Mission régionale d'autorité environnementale

**Avis délibéré de la mission régionale d'autorité
environnementale de Bretagne
sur le projet d'extension de la carrière des Vallons
à Bais et Louvigné-de-Bais (35)**

n° 011623/A P

Figure 1 : Plan du projet (source : étude d'impact)

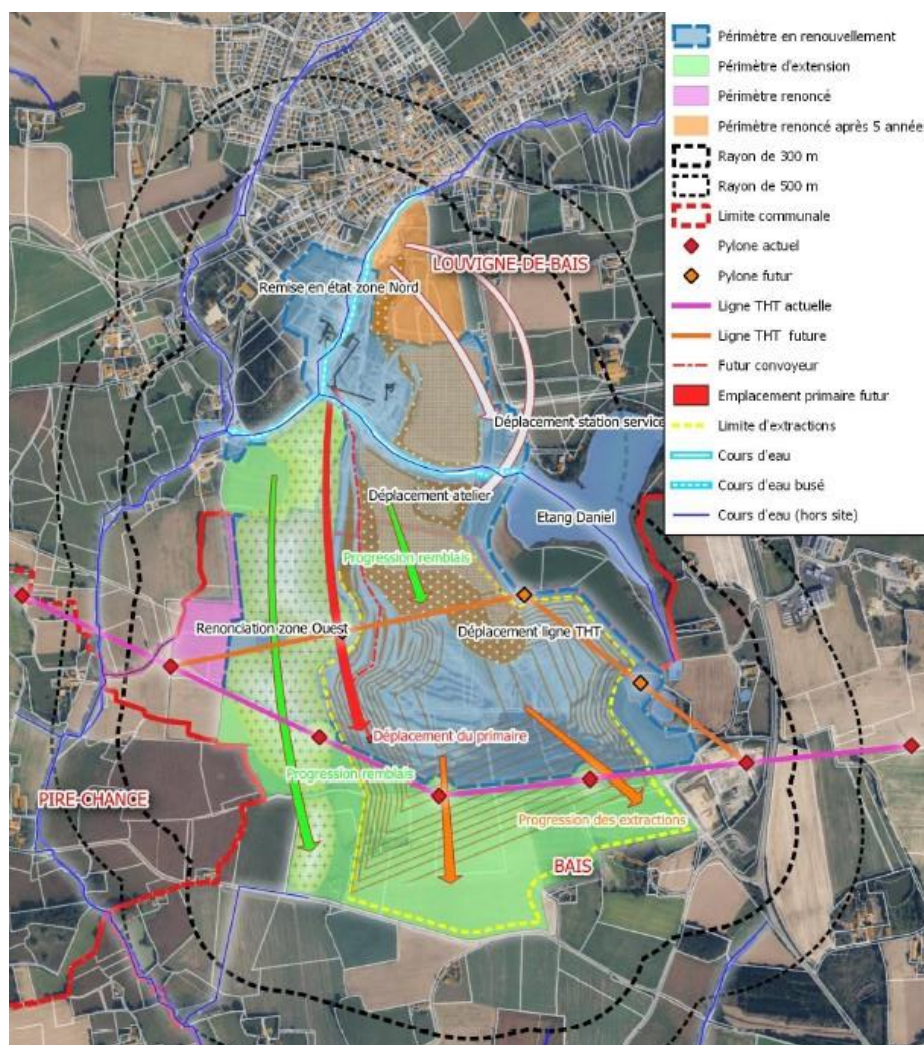
En ce qui concerne les différents scénarios envisageables au sein du même site, le principe d'une extension vers le sud se justifie par l'éloignement du bourg de Louvigné-de-Bais. En revanche, les écarts sont peu importants entre les 4 scénarios présentés, et les critères de sélection sont assez limités et ne concernent pas des enjeux environnementaux, à l'exception de l'évitement d'un alignement d'arbres à cavités susceptibles d'accueillir le grand capricorne.

L'Ae recommande de reprendre la comparaison des différents scénarios d'extension de la carrière des Vallons, en élargissant les configurations possibles et en intégrant l'ensemble des enjeux environnementaux, ainsi que d'étudier les possibilités de recyclage sur le site.
